Null-graden-lade te koud

Wegens de problemen die bij de nul-graden-apparaten zijn opgetreden, heeft de fabriek vanaf serienr. 422xxxxxx een aantal wijzigingen aangebracht om de problemen betreffende de te lage temperatuur in de nul-graden-vakken op te lossen.

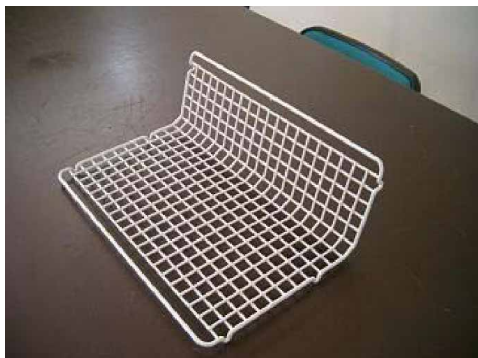
Voor de modellen van voor het bovengenoemde serienummer werden twee kits (een voor het 4**** koelapparaat en een voor de cooler) samengesteld. Daarmee hebben de oudere modellen dan dezelfde eigenschappen als de nieuwe modellen.

Aantal	Beschrijving	RD-nr.	Afb.
1	Nieuwe displayelektronica	43 24 20	
1	Rooster, soepele draad, bovenste lade	43 24 21	A
1	Rooster, soepele draad, onderste lade	43 24 22	B
1	Tussenstuk, soepele draad, bovenste lade	43 24 23	C
1	Beschermkast, luchtdoorgang gewijzigd	43 24 24	D
1	Polystyreenscherm gewijzigd	43 24 25	E

Het vroegere tussenstuk van de bovenste lade kan niet meer worden gebruikt.
